**Reacties naar aanleiding van informatiemoment
polder De Dulf-Janssenstichting op 16 juli 2024**

Bestuurlijk overleg Dulf Mersken
8 januari 2025

Het omvormen van polder De Dulf Janssenstichting van een landbouwgebied naar een natuurgebied is een maatregel uit het Natura 2000-beheerplan Van Oordt's Mersken. Voor de uitvoering van het proces gebiedsontwikkeling Dulf Mersken worden met werkgroepen en een begeleidingsgroep de plannen voorbereid en besproken in en rondom het Natura 2000-gebied Van Oordt's Mersken. Vertegenwoordigers van de terreinbeheerders, Wetterskip Fryslân, provincie Fryslân, gemeente Opsterland, LTO Opsterland, Vitens en Van der Wiel zijn hierbij betrokken.

Bylage reaksje 3:

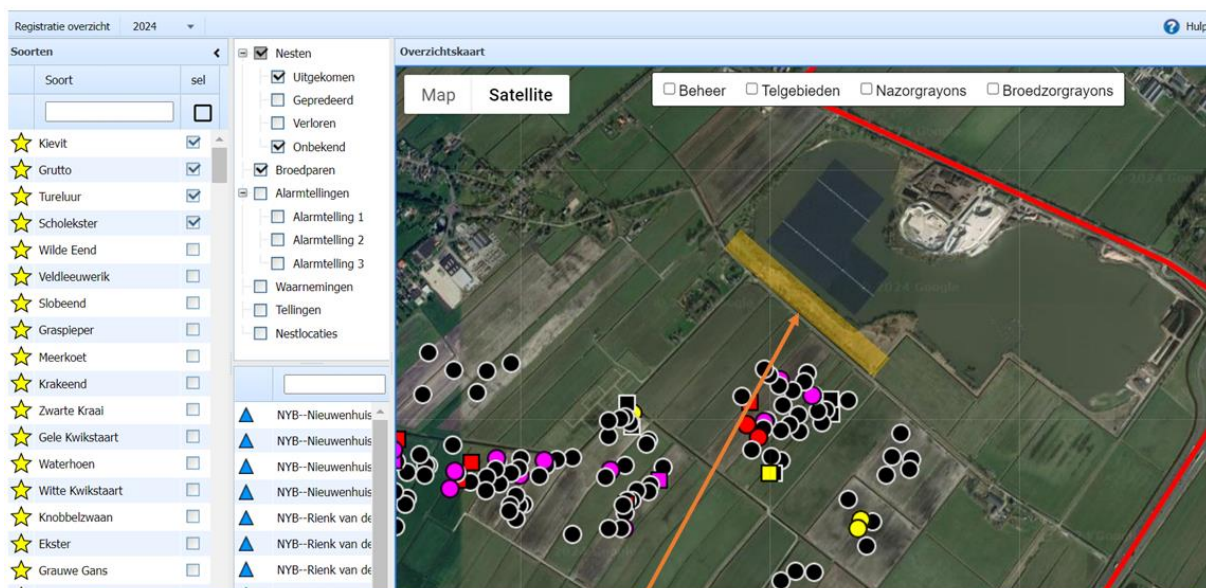
Fanút de fûgelwacht soene wy graach de beamfoarmers út de opslach, dy oan de súdkant fan de sânwinning is, fuort helje wolle. Sjoch ek taheaksel.

Om't oan de súdkant fan de sânwinning in protte greidefûgels sitte soene wy fan de fûgelwacht Nij Beets/De Feanhoop de beamfoarmers graach út de opslach hawwe wolle.

Deze reactie is doorgestuurd aan Van der Wiel, eigenaar van het betreffende terrein en de daarop staande bomen en struiken.

Uw reactie is niet van toepassing op het inrichtingsplan polder De Dulf-Janssenstichting en geeft geen aanleiding om het plan aan te passen.

Bijlagen reactie 5:

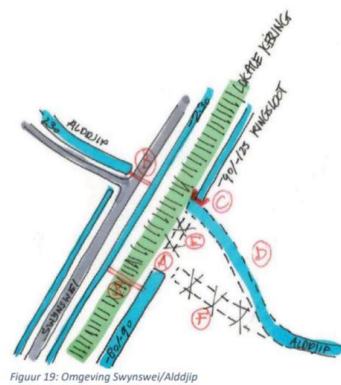
In het huidige conceptplan staat een omlegging van het Alddijp omschreven ter hoogte van de Swynswei. Te vinden onder punt 4.5.3, onder 'Stuwtje ringsloot en landschappelijke inpassing Alddijp omgeving Swynswei/Alddijp' Dit ter 'herstel van het landschappelijk beeld'.

Echter, de bocht die men wil gaan graven en 'herstellen' heeft historisch nooit bestaan (zie Atlas van Schotanus uit 1718 in Bijlage). De oorspronkelijke loop liep vrij recht uit door naar het westen met een lichte inclinatie naar het noorden. Dit vanwege de lage stroomsnelheid in dit lage, eindgedeelte van de rivier. De verbinding die men wil herstellen is niet, zoals in figuur 19 van het conceptplan wordt beweerd, met het verdere deel van het Alddijp maar met een smalle, kunstmatig gegraven sloot bedoeld voor ontginning, welke op haar beurt pas uitmond op de westelijke restant van het Alddijp.

- 1) Het introduceren van een bocht in een historische rivier die nooit bestaan heeft is naar mijn mening geschiedvervalsing en de verlegging van haar loop zorgt voor alleen een verdere verwijdering van de originele staat dan dat het herstel betreft.

- 2) Een dusdanige, scherpe, kromme bocht is niet passend bij het karakter van dit gedeelte van de rivier welke een traag, langzaam meanderend patroon zou moeten tonen passend bij het lage, platte omgevingslandschap. Niet voor niets kon hier vroeger veen ontstaan door de bijna stilstaande waterpartijen in de moerassen.

- 3) Het uitgraven van het land voor een nieuw tracee gaat ten koste van het huidige pakket veen welke daar nog in de grond ligt en zorgt voor mineralisatie en oxidatie van de grond. Dit is tegenstrijdig met het doel van het beleid van het nieuwe conceptplan.

- 4) De natuur bereikt ecologisch gezien haar beste potentieel als men haar lange tijd met rust laat en niet verstoort. Vele waterplanten en dieren die zich nu in de huidige waterkant en wal hebben gevestigd zullen bij de voorgenomen demping verloren gaan en alvorens zij zich in het nieuwe gedeelte weder gevestigd hebben en op het oude niveau zijn duurt vele jaren.

- 5) De wallen aan weerszijden van het Alddijp op het huidige tracee zorgen voor bescherming van het achterland op overstroming. Hierdoor kan het waterpeil in het Alddijp relatief hoog staan zonder dat het aangrenzende land direct overstroomd. In de nieuwe situatie zie ik hier geen rekening mee gehouden worden om nieuwe wallen aan weerszijden op te trekken waardoor gecontroleerd waterbeheer doormiddel van het voorgestelde stuwen systeem niet zal werken. Dit omdat nu het water hier in dit laatste gedeelte vrij kan overstromen en de rest van de polder in kan lopen.

Het klopt dat het Alddijp aan de oostzijde van de Swynswei niet exact op de gekozen plek heeft gelopen. Echter aan de westzijde van de Swynswei heeft het Alddijp ook niet op de huidige locatie gelopen. Dit westelijk deel is eind jaren 50 van de vorige eeuw vergraven (zie kaartjes bijlagen antwoord reactie 5). Daarnaast is de loop van het Alddijp in de geschiedenis van het beekdal vele malen op natuurlijke wijze veranderd als gevolg van landschappelijke of klimatologische omstandigheden.

Bij de uitwerking van het concept inrichtingsplan voor polder De Dulf-Janssenstichting is bestudeerd hoe de loop van het Alddijp beter zichtbaar kan worden gemaakt in het landschap. Hierbij is mede vanuit archeologisch en landschappelijk oogpunt voor deze oplossing gekozen. Er is momenteel geen daadwerkelijke verbinding tussen het Alddijp aan de west- en oostzijde van de Swynswei. Of deze verbinding er ooit komt is nu niet bekend. De eerder in de vijftiger jaren gerealiseerde aanpassing van het Alddijp aan de westzijde van de Swynswei kunnen we niet terugdraaien.

Naar aanleiding van uw motivatie is het voorstel tot wijziging van het Alldjip opnieuw bestudeerd. Daarbij is geconstateerd dat de gewenste beleving van de 'visueel doorlopende beek' zeer beperkt is als gevolg van de aanwezigheid van de kering rond de polder. Uw reactie nemen we mee in de verdere uitwerking en heeft geleid tot de volgende planaanpassing: Het Alldjip wordt niet omgelegd ter hoogte van de Swynswei, de loop van de beek wordt hier niet gewijzigd.

Bijlagen reactie 6:

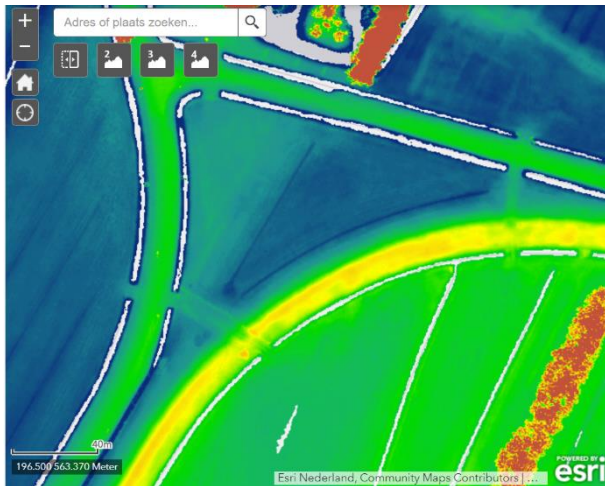
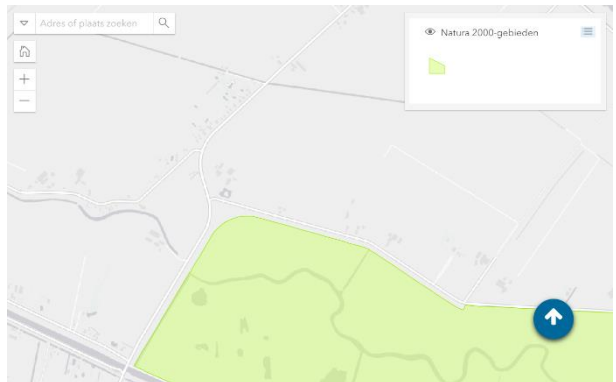
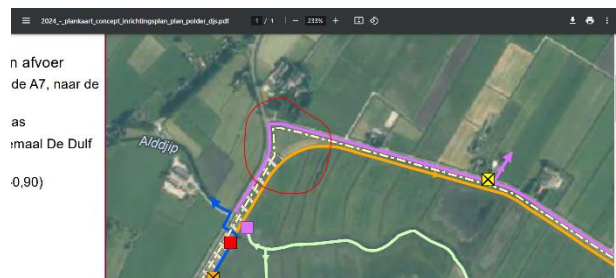
Op de huidige plankaart van het conceptplan staat de regionale kade in de hoek van de kruising van de Swynswei met de Janssenstichting ingetekend (Zie bijlage 'Kadepunt'). Het geplande traject van de kade wijkt hier af van de al aanwezige oude kering en loopt verder de landbouwpolder in. Dit berust waarschijnlijk op een tekenfout maar om te voorkomen dat dit over het hoofd wordt gezien wil ik dit toch hierbij agenderen.

De oude kade loopt met een flauwe buiging van de Swynswei richting de Janssenstichting. De nieuwe geplande tekening van de kade betreft een scherpe punt bij de kruising van beide wegen. Om allerlei bouwtechnische redenen is een punt ontwerp vele malen minder sterk dan een rond ontwerp voor waterkeringen.

Daarnaast zal bij gebruik van waterretentie in combinatie met een zuid-oostenwind al het water in de polder in de desbetreffende punt worden gestuwd waar deze zorgt voor bovengemiddeld veel druk en het overlopen van water over de kade heen. Het is daarom aan te bevelen om de kade de oude loop te laten nemen om extra ophoging of versterking van deze punt in te toekomst te voorkomen.

Het land wat met het nieuwe traject van de kade aan de polder toegevoegd wordt is in de huidige situatie onderhevig aan het landbouwpolderpeil van -2,30 N.A.P. Dit heeft er mede voor gezorgd dat het land hier nu lager ligt (-1,90) dan het land in de DJS (-1,10). Het bijtrekken van dit land aan de DJS polder zal daarom in de praktijk zorgen voor meervorming waarbij een plas tegen de regionale kering zal ontstaan. Bewegend water zorgt voor erosie van de kering in een tempo dat vele malen sneller zal gaan dan de overige keringstukken die droog staan. Daarbij stelt het invasieve exoten en andere probleem dieren zoals de muskutrut zich in staat gemakkelijk hopen in de dijk te graven en deze te verzwakken. Dit kan voorkomen worden met het verkiezen van het huidige traject waarmee onder normale condities geen contact van de kering met een waterlichaam ontstaat.

Het is geenszins de bedoeling om de lokale kering rond de polder op een andere locatie te leggen. Dit geldt ook voor de kering in de bocht Swynswei/Janssen-Stichting. Op de plankaart is de kering in de bocht bij de kruising Swynswei/Janssen-Stichting niet correct aangegeven. U hebt het goed gezien.

Tijdens de informatiebijeenkomst was er een kaart beschikbaar waarop de regionale kering en de lokale kering worden aangegeven. Ook op deze kaart wordt het tracé aangepast. Op het kaartje in de bijlage bij antwoord op reactie 6 is de foutief ingetekende ligging van de kering gemarkeerd met xxx en de juiste ligging van de kering is aangegeven met een gele stippellijn. Ter bevestiging, de Natura 2000-begrenzing ligt zoals u aangeeft langs deze kering en blijft hier gehandhaafd.

Dank voor uw reactie dat het kaartbeeld van de kering in de bocht Swynswei/Janssen-Stichting niet klopt. Dit wordt aangepast.

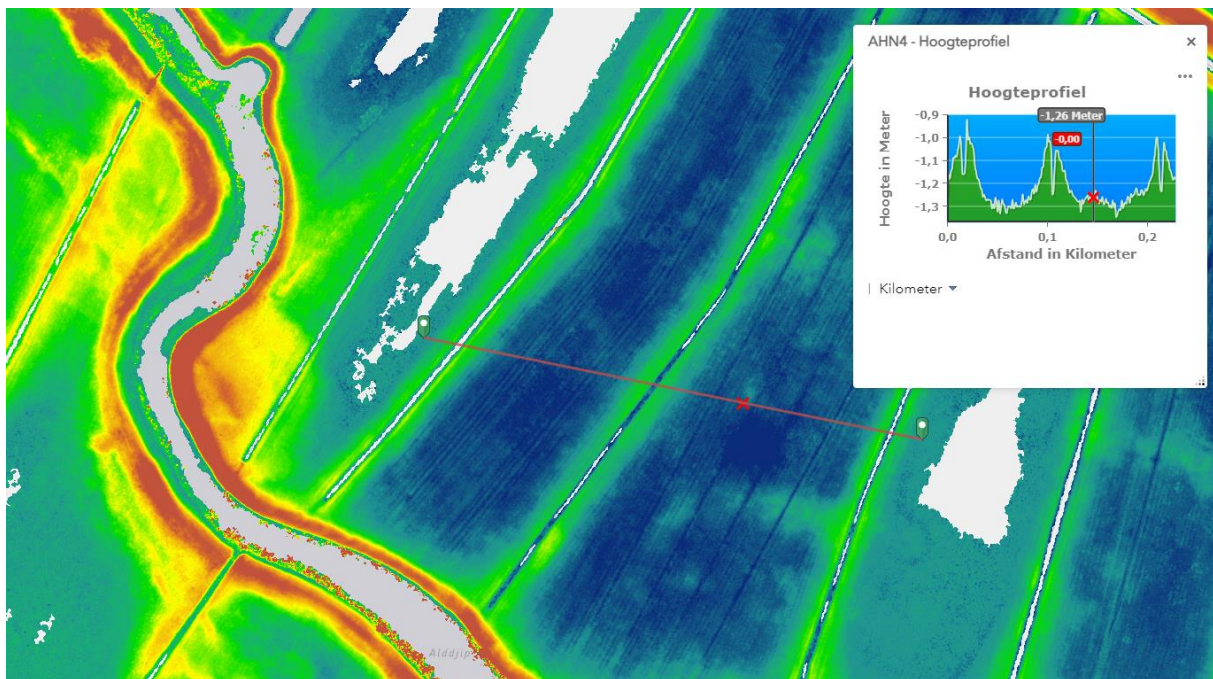
In uw conceptinrichtingsplan (onder punt 4.5.2.) schrijft u dat het reguliere peil voor het gebied -0,90 cm onder N.A.P. wordt en dit in de zomer en voorjaarsperiode uitzakt naar -1,10 en tijdelijk -1,25. Dit ten behoeve van het voorkomen van verdroging en verdere oxidatie van het veen. Wat ik u graag wil mee geven is dat dit peilbeheer al enige tijd door Staatsbosbeheer in de praktijk wordt uitgevoerd in het gebied (daarover in een latere reactie meer) en dat dit beleid onder bepaalde omstandigheden juist verdere oxidatie en inklinking in de hand werkt. Wat er namelijk één a twee keer in de afgelopen vijf jaar is voorgekomen is dat de percelen een zeer hoge waterstand hebben met plasvorming in de winter, (dit is bij u ongetwijfeld bekend gezien de zelf meegebrachte foto's van de plassen op de informatieavondbijeenkomst) maar dat deze plassen en het hoge waterpeil tot ver

in het voorjaar worden gehandhaafd. Als vervolgens het peil dan uiteindelijk toch wordt verlaagd is het gevolg dat het land er 'dood' onder vandaan komt en er grote zwarte moddervelden resteren die in de zon snel uitdrogen en diepe scheuren in het land veroorzaken. Sommige zo diep dat ik mijn hand er in kon verdwijnen en ik nog niet de bodem raakte. Deze opgedroogde stukken land versnellen het oxidatieproces van het veen aanzienlijk daar de droogtescheuren voor ideale zuurstofuitwisselingsomstandigheden zorgen tot diep in de bodem door het creëren van direct contact met de buitenlucht. Daarnaast bevordert de uitgedroogde, zwarte toplaag de afbraak van het veen en de organische stof nog eens extra doordat zij snel opwarmt (verhoogde reactiekinetiek) en gemakkelijk erodeert. Tevens bevindt zich in deze percelen weinig bodemleven en is het in een harde koek ook lastig prikken voor een steltloper zoals de Kempshaan. Wat ik u daarom zou willen meegeven is 1) dat een hoog waterpeil goed is voor het veen maar als dit door omstandigheden niet constant gehandhaafd kan worden (zoals in dit plan voor het broedseizoen en het maaïen) dit juist averechts kan werken voor het veen en de vogels die men graag zou willen beschermen. En 2) dat een peil van -0,90 te hoog is om tot ver in het voorjaar aan te houden (en dus al aan het begin van het broed én groeiseizoen zal moeten worden verlaagd) Uit mijn persoonlijke ervaring zou ik willen adviseren de zode voor ongeveer 75% van het gebied droog te willen houden vanaf maart tot en met september/oktober. Zo blijft het waterpeil hoog genoeg voor de bescherming van het veen en vertraagt de grasgroei maar blijft de beschermende werking tegen de zon en erosie van de toplaag behouden en krijgt het bodemleven een kans op overleven en als voedsel te dienen voor de vogels. Een mooie invulling hiervoor zijn de nu al in het conceptplan opgenomen greppels. Het liefst lopen zij net een beetje uit over het land. In de ideale situatie maakt dit van de bijna de gehele polder een aan-een-gesloten plasdrasgebied. Hierbij moet worden aangetekend dat het meeste land (via AHN.nl) in de Dulf ongeveer een maaiveldhoogte heeft van -1,10 N.A.P. en dat het waterpeil in de greppels dan ook niet (veel) hoger zou moeten komen te staan dan dit maar zoals het nu lijkt is hier al rekening mee gehouden in het conceptplan. Kortom, (alleen) met een toegewijde, betrokken (water)beheerder die zorgt voor de juiste peilen op de juiste momenten kan dit een heel mooi plan worden! Met vriendelijke groeten

De peilen die zijn aangegeven in het concept inrichtingsplan (0,90 m , 1,10 m en 1,25 m -NAP) zijn op dit moment nog indicatieve streefpeilen. De polder maar ook de individuele percelen hebben geen vlak maaiveld. Er is verschil in maaiveldhoogte aan de oost- en westzijde van de polder en de meeste percelen hebben in het midden een lager maaiveld dan langs de sloten (zie kaart bijlage bij het antwoord op reactie 9). Na vaststelling van het plan vindt verdere uitwerking van het peilbeheer plaats. In veenweidegebieden elders in het land worden al ervaringen opgedaan met peilbeheer voor clusters van percelen en zelfs op perceelniveau. Deze ervaringen willen we gebruiken.

Bijlagen reactie 10:

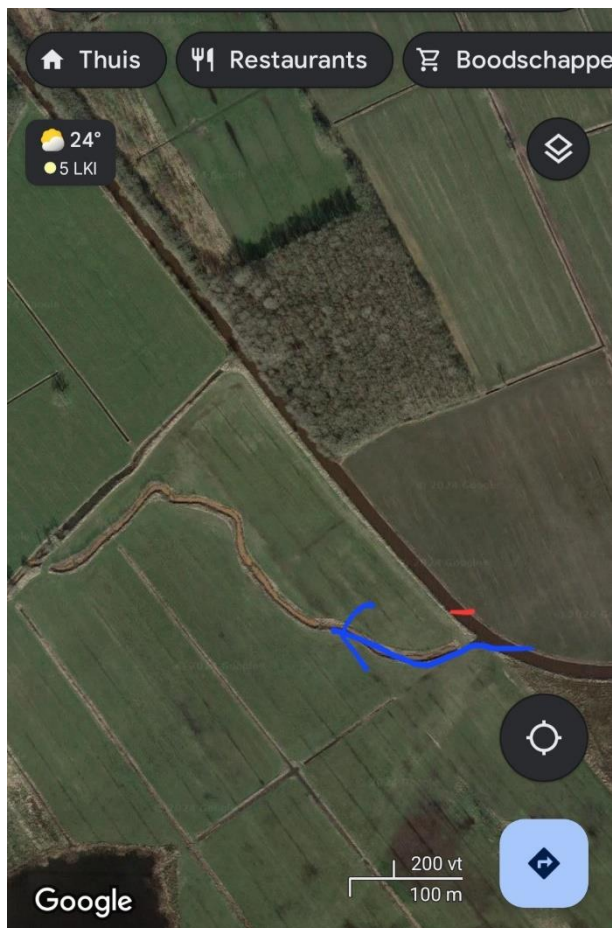
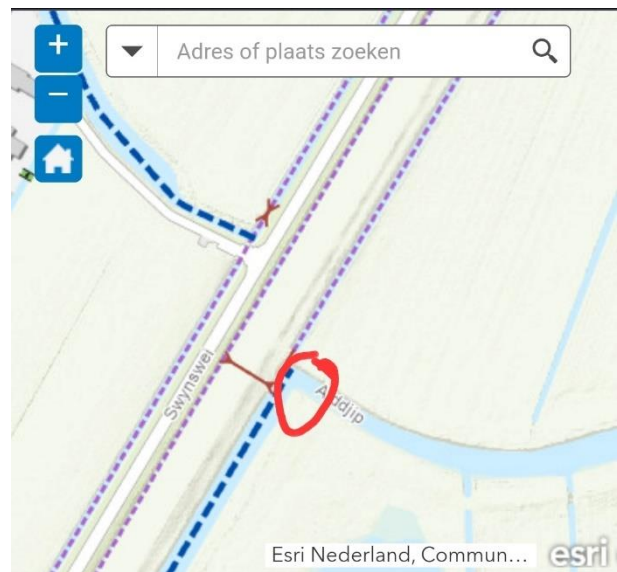
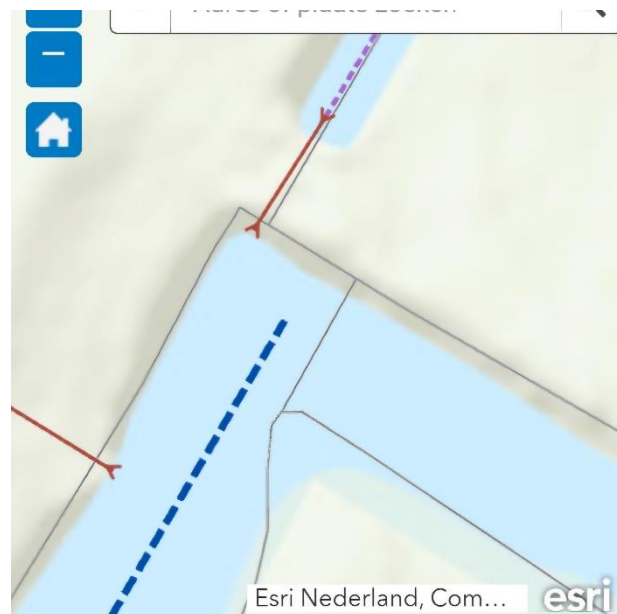
In het conceptplan staat bij 4.4.3. geschreven dat de belangrijkste reden voor het ontbreken van aquafauna en vis is dat er geen stroming in de beek is en het zuurstofgehalte er periodiek te laag is. Dit beeld wil ik graag bevestigen met dat het Alddijp in de Dulf momenteel een gesloten systeem is met aan weerszijden een afsluiting. Aan de ene kant betreft dit de dam rond de passage bij de ecoduct onder de A7, aan de andere kant is dit de stuw/houten dam ter hoogte van de Swynswei. Belangrijk is te noemen dat deze westelijke afsluiting van de beek ontbreekt op de leggerkaart van het Wetterskip. Boezemwater ingelaten aan het begin van de Dulf heeft de afgelopen tientallen jaren dus nooit het Alddijp bereikt maar werd doorgeleid naar de Janssenstichting polder. Het resultaat hiervan is dat het Alddijp in de Dulf enerzijds helemaal dichtgegroeid is en anderzijds extreem schoon water herbergt getuige het drastische verschil in de uitbundige aanwezigheid van krabbenscheer aan de ene kant van de westelijke stuw en het compleet ontbreken ervan aan de andere kant. (Zij video en foto bijlage van d.d. 29 juli 2024. Dit betekent drie dingen: 1) Dat het Alddijp tijdens de herstelwerkzaamheden grondig moet worden uitgemaaid ten behoeve van een goede doorstroming voor zowel het adequaat kunnen uitvoeren van de plannen omtrent het waterpeilbeheer als de stimuleren van enige kabelling/golfslag via de wind voor de introductie van zuurstof in het water. 2) Dat waar mogelijk zoveel mogelijk/uitsluitend met beekwater moet worden gewerkt om de waterkwaliteit zo hoog te houden als die nu is. Daarmee is het periodiek onderwater zetten voor berging met het (zuurdere) boezemwater eigenlijk voor natuurdoelen eigenlijk niet echt gewenst. Wellicht kan om dit te compenseren een grotere toevoer van beekwater worden geregeld via het groter maken van de afwatering bij de Poasen bij Heidehuizen waar nu (bijna) al het water nog via de Drait naar Drachten wordt afgevoerd? 3) Dat het verleggen van de beek voor

landschappelijke waarden en daarmee het dempen van dit stuk ten koste gaat van de vele krabbenscheer en dit (naast extra kosten) nog een reden is om dit uit het plan te halen.

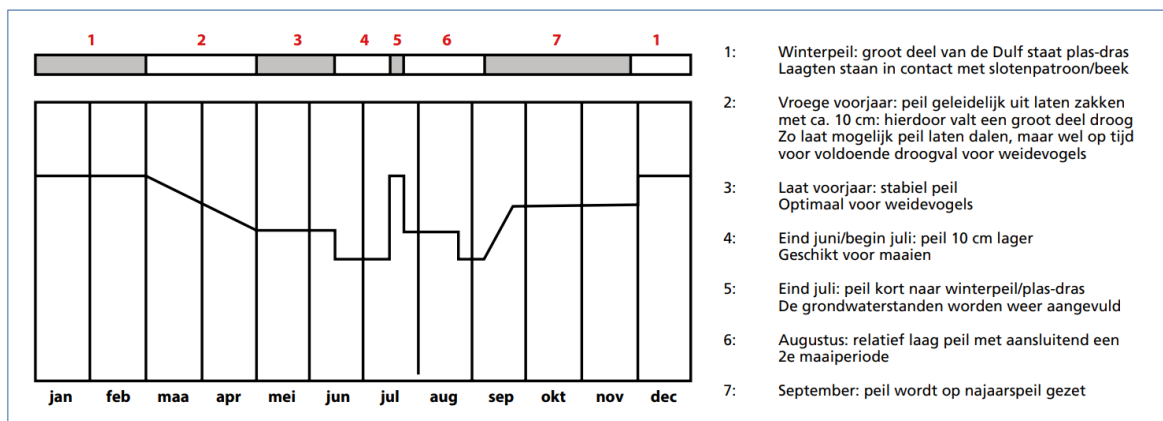
Het huidige conceptplan bevat het omvormen van de DJS-polder tot een polder met een gereguleerd peil. Dit wil men bereiken doormiddel van een stelsel van (nieuw te graven) sloten, greppels en 8 stuwen verspreid over het gebied (uit: Conceptkaart). Daarnaast is er in de reguliere situatie een (indicatief?) peilbeheerschema waarin 7 peilwijzigingen per jaar zijn voorbehouden (uit: 'reacties-en-vragen-inloopbijeenkomst', zie bijlage). Hier vallen nog eventuele extra ingrepen door veranderlijke weersomstandigheden en na een inzet als boezemretentiegebied buiten. Uit voorbeelden uit eerdere reacties en het conceptplan zelf kan worden opgemaakt dat het handhaven van een gewenst peil nauw luistert. Per jaar kan de situatie ter plekke op verschillende momenten verschillende peilen vereisen. Ook blijkt hieruit dat, wanneer onvoldoende zorgvuldig uitgevoerd, het peilbeheer kan resulteren in het verloren gaan van nesten of juist verdere verdroging van het land in de hand werkt. Gelet op de hoeveelheid peilwijzigingen per jaar, het aantal stuwen en de altijd veranderde weersomstandigheden acht ik het huidige plan qua reguleren van het waterpeil op de voorgestelde manier ambitieus maar ook erg bewerkelijk en arbeidsintensief. Ik voorzie problemen dat in de praktijk de beheerders voor het overleg met pachters over bijvoorbeeld de maaiperiode en het aanpassen van alle stuwen in specifiek deze polder na een stortbui of droogte geen tot weinig tijd zullen hebben.

Feitelijk gebeurt dit nu met alleen de twee inlaten al niet en is het op papier 'vaste peil' volledig in handen van SSB.. In het conceptplan wordt denk ik daarom ook over een automatisch peilbeheer gesproken. Dit bij de inlaat en bij twee stuwen in de ringsloten. Maar de twee zinnen die hieraan gewijd zijn geven weinig duidelijkheid

noch zekerheid over de uitvoering. Vooral de koppeling van dit potentiële automatische beheer met de 1) de grillen van weer en 2) de terreinbeheerders, is cruciaal omdat 224 hectare niet zomaar gemaaid is en niet alle beheerders er op hetzelfde moment tijd voor hebben. (Daarnaast is het gelijktijdig maaien van de gehele polder weinig variatie biedend en mozaïekbeheer toelatend). Daarom, kunnen jullie verder uitwerken/vertellen hoe dit eventuele automatische peilbeheer geregeld zal worden? En hoe de afstelling ervan rondom bovengenoemde 2 punten zal worden uitgevoerd?

Het schema met peilbeheer is inderdaad een indicatief schema. De toepassing is afhankelijk van de weersomstandigheden (o.a. zon/regen) en klimatologische omstandigheden (bijv. vroeg/laat voorjaar). Wanneer de weidevogels broeden en wanneer er gehooid kan worden zal van jaar tot jaar een of meerdere weken kunnen verschillen. Dit vraagt uiteraard overleg en afstemming tussen beheerders, eigenaren en pachters. Als het concept inrichtingsplan op bestuurlijk niveau wordt goedgekeurd (we streven naar eind 2024) kan de detaillering van het peilbeheer samen met het toekomstig natuurbeheer worden opgepakt. Zie ook het antwoord op reactie 9, 1^e alinea.
